Projet Gazoduc Bécancour

Étude d'impact
sur l'environnement

ADDENDA COMPLÉMENTAIRE N° 1

Février 2004

AIRE DE TRAVAIL SUGGÉRÉE AUX POINTS D'ENTRÉE ET DE SORTIE DU FORAGE
WORKSPACE SUGGESTED AT DRILLING EXIT AND BORING RIG

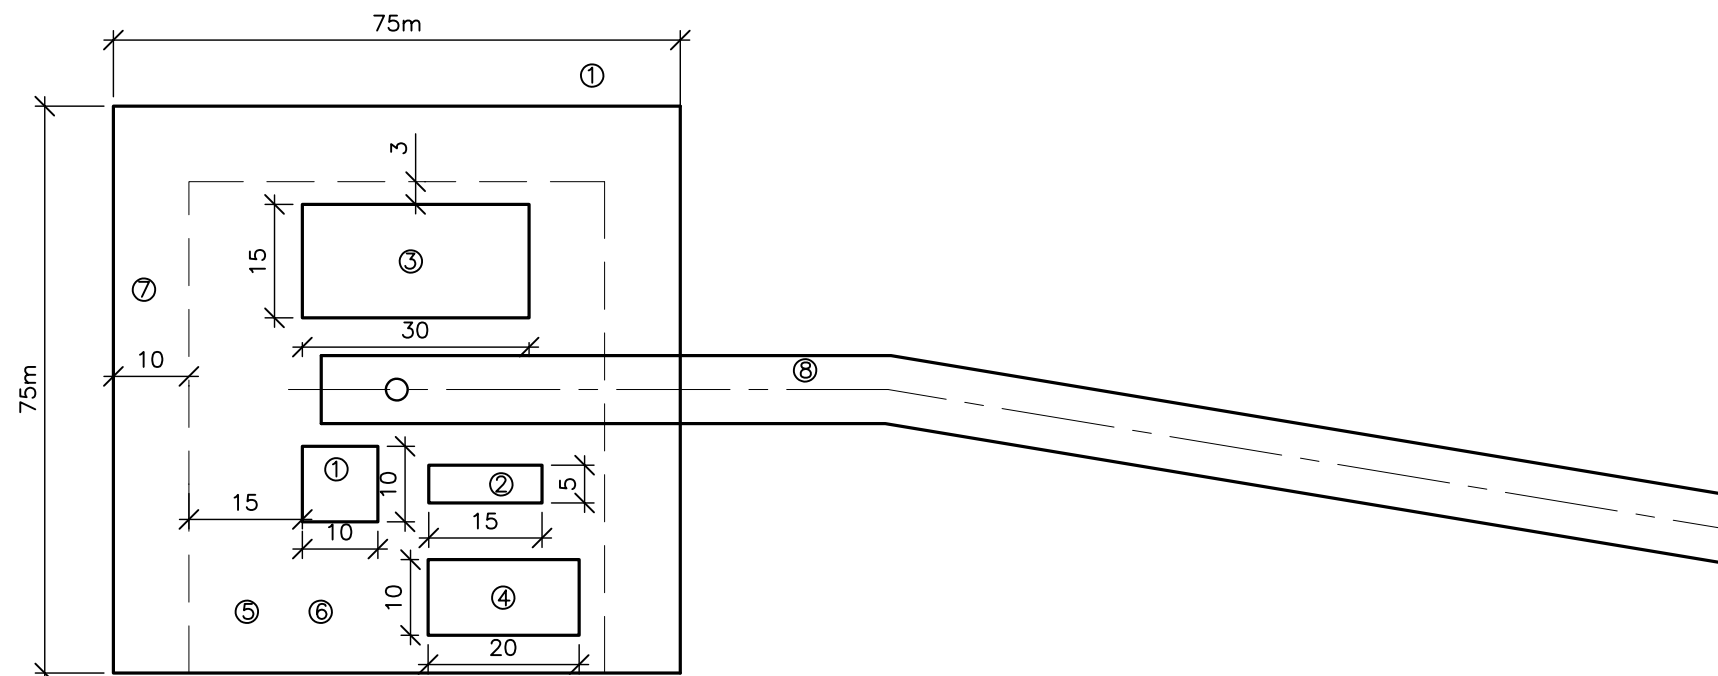
41. *À la page 8-59, la construction d'une jetée temporaire et d'aires temporaires de travail prévues au projet est mentionnée. La méthode de construction et de démantèlement de ces structures doit être présentée avec les mesures de protection de l'environnement préconisées, les travaux de remblais (ordre de grandeur des volumes et provenance des matériaux), l'évaluation des impacts et les mesures d'atténuation. Durant combien de temps la jetée sud sera-t-elle en place et durant quelle période de l'année? Cette information devrait apparaître*

au calendrier des différentes phases de réalisation du projet, que l'initiateur du projet est tenu de fournir au Ministère. Il en va de même de toute autre jetée qui pourrait éventuellement être construite advenant la rencontre de conditions de terrain empêchant le forage directionnel sous le fleuve.

Les aires de travail devant accueillir les équipements de forage seront construites de la même façon que les chemins d'accès et auront environ 5 600 m² (75 m x 75 m) de superficie. L'élévation projetée est de 7 mètres afin de tenir compte du niveau d'inondation. Au total, deux aires de travail sont prévues, soit une au point d'entrée (île Carignan) et une au point de sortie (île de la Petite-Pointe-aux-Roches) du forage. L'aire de travail sur l'île Carignan sera construite au début pour permettre la mobilisation et les opérations de forage tandis que sur l'île de la Petite-Pointe-aux-Roches, l'aire de travail sera construite lorsque la tête de la foreuse (trou pilote) sera à proximité du point de sortie visé.

Les aires de travail serviront à l'exécution des opérations reliées aux forages directionnels. Celles-ci comprennent sans toutefois s'y limiter, les bassins de récupération et de sédimentation des boues, l'entreposage des tuyaux, l'espace pour la foreuse, l'aire d'entreposage et les stationnements.

Un volume d'environ 50 000 m³ de matériaux granulaires sera nécessaire pour la construction des aires de travail. Le croquis de la page suivante illustre les aménagements proposés sur les aires de travail.
